Málefni: Grenndarkynning – Misræmi í staðsetningu byggingar við Hafnagötu 31b .

VERKEFNI: **HAFNAGATA 31b
HÖFNUM**

TEIKNING: **GRUNNMÝNDIR / ÚTLIT / SNID / AFSTÖÐUMYND**

LÓÐARBLAÐ

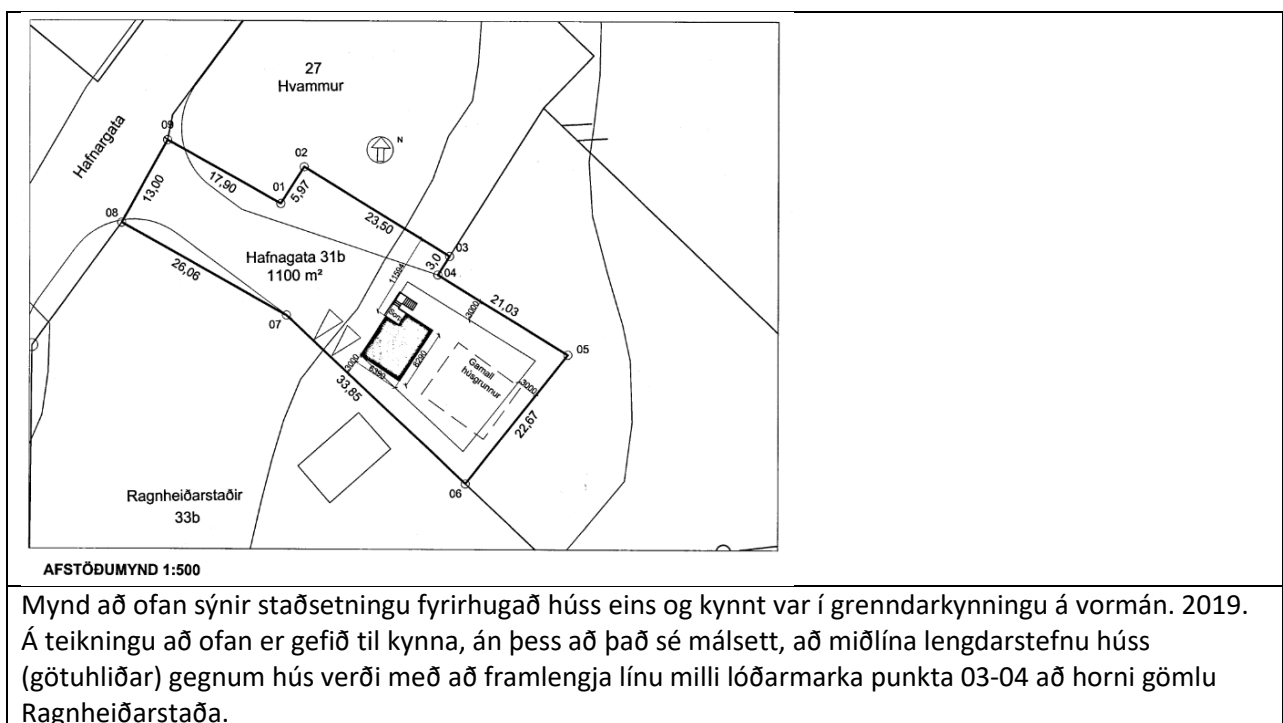
Með vísan til grenndarkynningar Reykjanesbæjar í mars/apr. og þeirra gagna sem kynnt voru hlutaðeigandi, þar á meðal okkur eigendum að Ragnheiðarstöðum, þá viljum við vekja athygli skipulagsyfirvalda bæjarins á að staðsetning húss við Hafnagötu 31b, eins og lóðarhafi hefur nú grafið fyrir, er ekki í samræmi við grenndarkynningu bæjarins frá því í vor. Við mótmælum því hér með fyrirhugaðri staðsetningu húss á lóð Hafnagötu 31b og krefjumst þess að húsgrunnur verði færður á þann stað sem grenndarkynning segir til um.

Mynd að ofan tekin 6/9 2019 út um eldhúsglugga á Hafnagötu 33b, Ragnheiðarstöðum. Búið er að grafa fyrir væntanlegum sökklum Hafnagötu 31b.

Fremst á mynd eru hlaðnir sökklar af gömlu Ragnheiðarstöðum. Greinilegt misræmi er hvernig lóðarhafi fyrirhugar nú staðsetningu hús. sem ekki er í samræmi við grenndarkynningu. Búið er að færa til staðsetningu hús dýpra inn á lóðina um einhverja x metra og byrgja þar með sýn frá Ragnheiðarstöðum til gömlu húsana við Kirkjuvog/Hafnagötu.

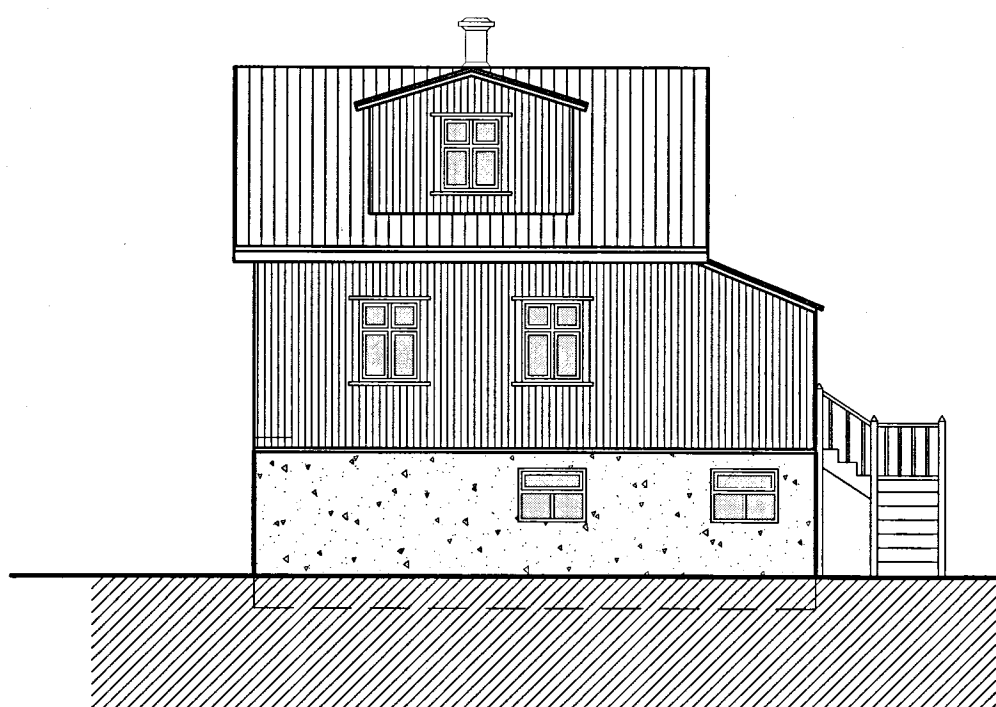
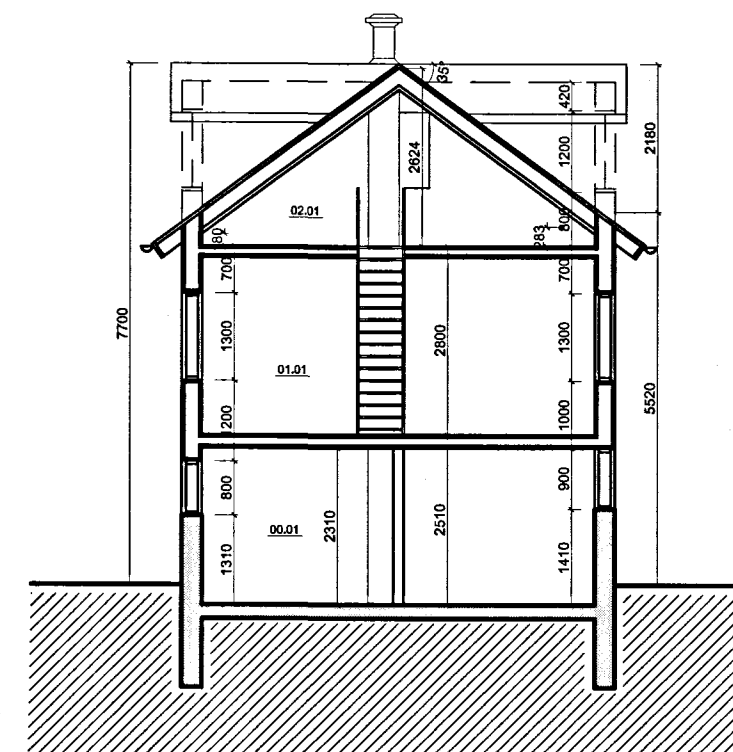
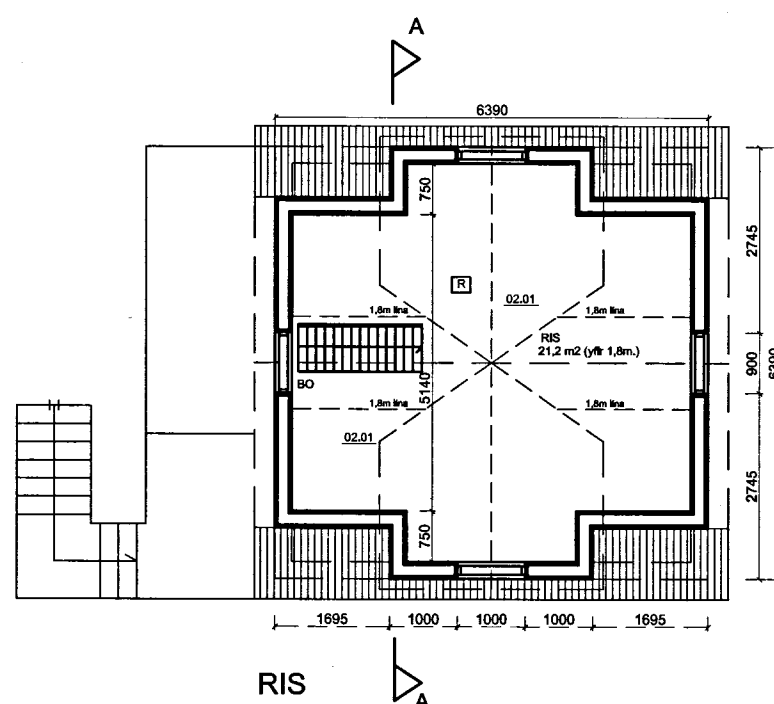
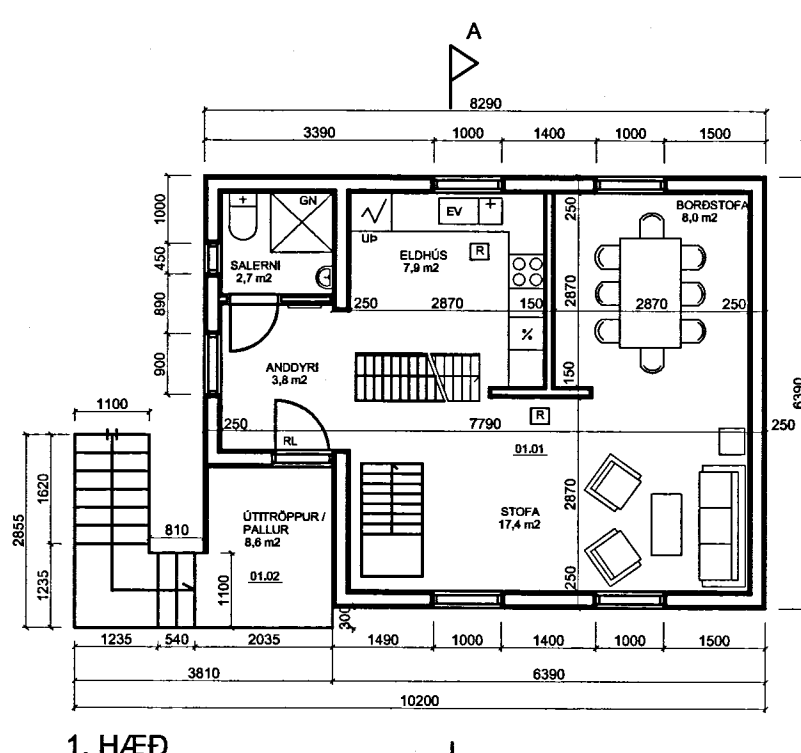
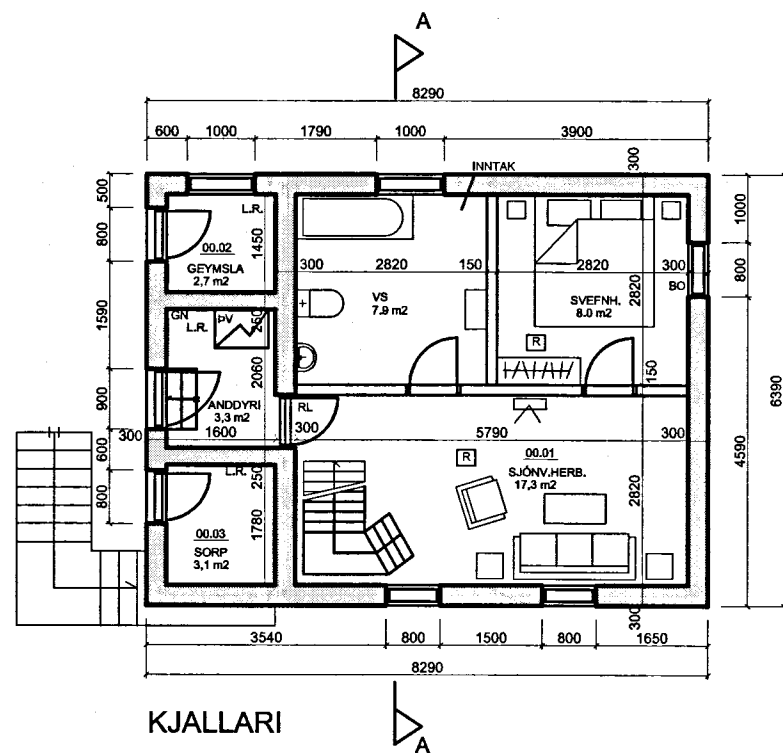
Mynd að ofan tekin 7/9 2019 um 3m frá götugaflihlíð Ragnheiðarstaða, samhliða gafli og nokkurn vegin í línu til punkta 04 og 03 á afstöðumynd. Punktar 04 og 03 eru í hvarfi við moldaruppgröft. Mynd sýnir skýrt misræmi milli afstöðumyndar í grenndarkynningu og staðsetningar eins og lóðarhafi ætlar sér nú.

ÚTLIT: VESTUR

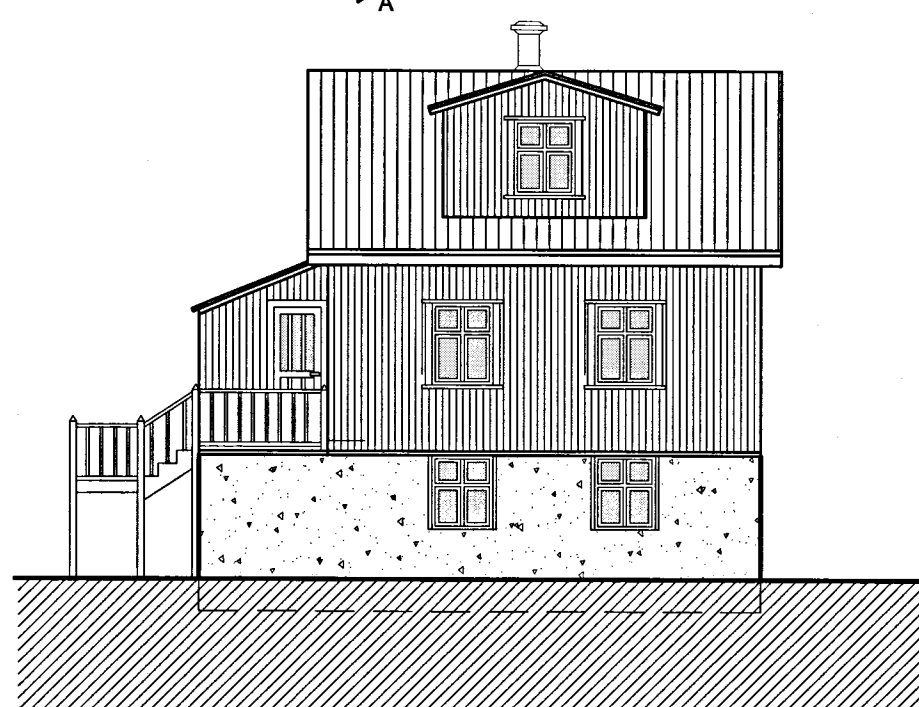
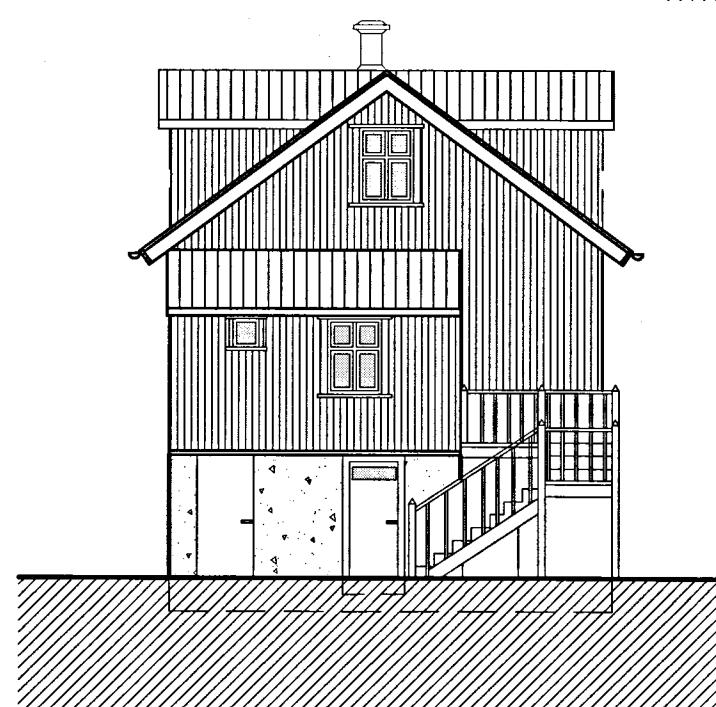
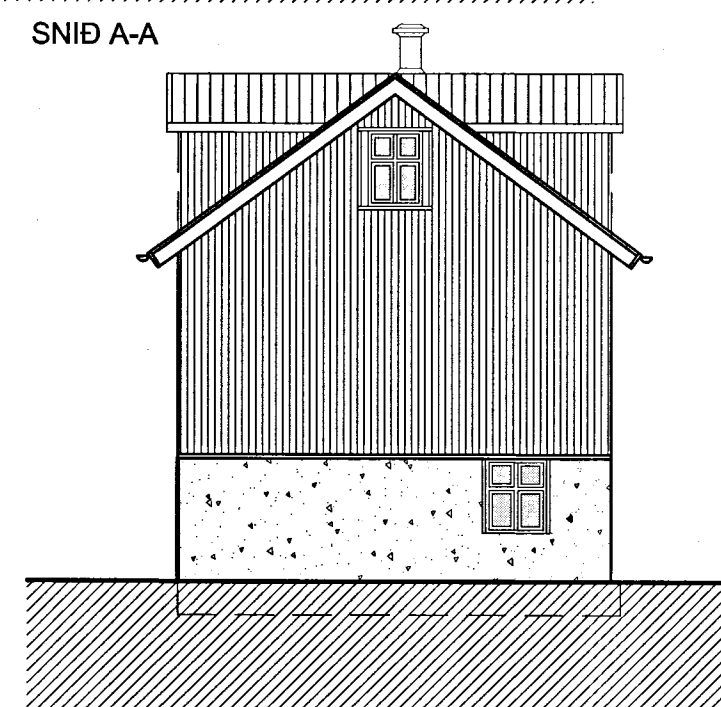
Ábending: Á teikningu hafa áttir víxlást. Vestur er suður og austur er norður.

AFSTÖÐUMYND 1:500

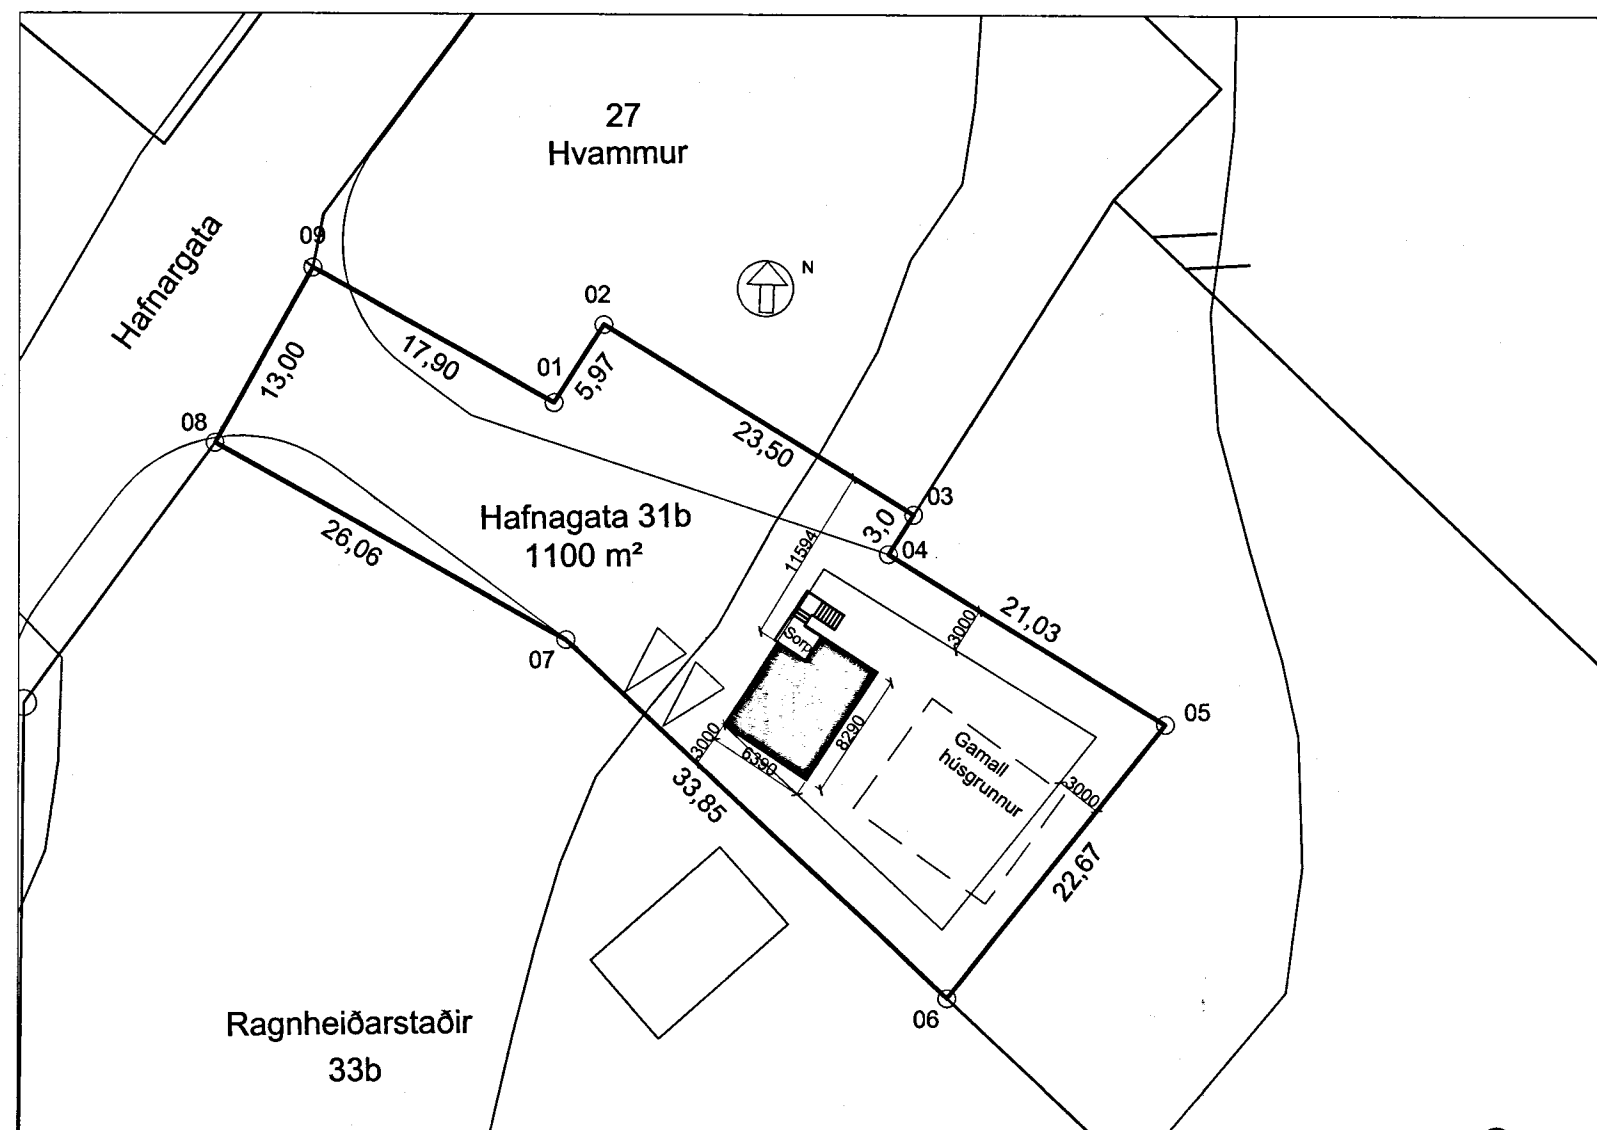
Ég vil benda á að í grenndarkynningu kom hvergi fram í texta skilgreindur byggingarreitur fyrirhugaðs húss við Hafnagötu 31b heldur var það staðsett/teiknað inn á afstöðumynd lóðar. Ég gekk út frá því sem vísu að þessi staðsetning stæðist og samþykkti staðsetningu hússins eins og grenndarkynning gaf til kynna. Nú lítur hins vegar út fyrir að húsið verði fært ofar í lóðina heldur en grenndarkynning sagði til um. Það mun skyggja á eftirsóknarvert útsýni úr mínu húsi. Ég mótmæli því enn á ný að vikið verði frá fyrirhugaðri staðsetningu m.v. umrædda grenndarkynningu og ítreka einnig beiðni frá því í vor um upplýsingar um hæðarkvóta, sem ég hef miklar áhyggjur af, og hafa ekki enn borist.

Á teikningu A-346 af Hafnargötu 31b í Höfnum er ekki tilgreindur hæðarkvóti botnplötu sem ég tel vera nauðsynlegar upplýsingar sem þurfa að liggja fyrir til að fá skýrari mynd af hvernig botnplata húss fellur að hæðarkvóta á landi sem liggur að fyrirhuguðu byggingarreit húsnaðis. Vinsamlegast staðfestið hæðarkvóta botnplötu. Um skoða betur í ljósi upplýsinga sem ég vænti að fá sendar frá ykkur innan tíðar.

Það hefur gengið brösuglega að fá staðfestan hæðarkóta, en hann á að koma fram á uppdráttum. Hæðarkóti aðalgólfs Hafnagötu 31b er sami og hæðarkóti Hafnagötu 33b K:8,47. Framkvæmdir hafa verið stöðvaðar þar til fullnægjandi uppdrættir hafa verið lagðir fram. Þær framkvæmdir sem voru hafnar var gröftur.

Það er rétt að ekki kom skýrt fram í grenndarkynningu, eða bent á sérstaklega að byggingareitur væri stærri en grunnur hússins.

Það sem þetta merkir er að ákveða þarf endanlegan hæðakóta og staðsetningu innan byggingareits, þar sem taka þurfti tillit til fornra hlaðinna garða og hæð á klöpp og öðru því sem áhrif hefur.

Vikmörkin frá þeirri staðsetningu sem ákveðin er nú og þeirri sem kemur fram á afstöðu mynd eru lítil. Vissulega skerðir tilkoma þessarar byggingar útsýni, en útsýni í Höfnum er einstakt í allar áttir.
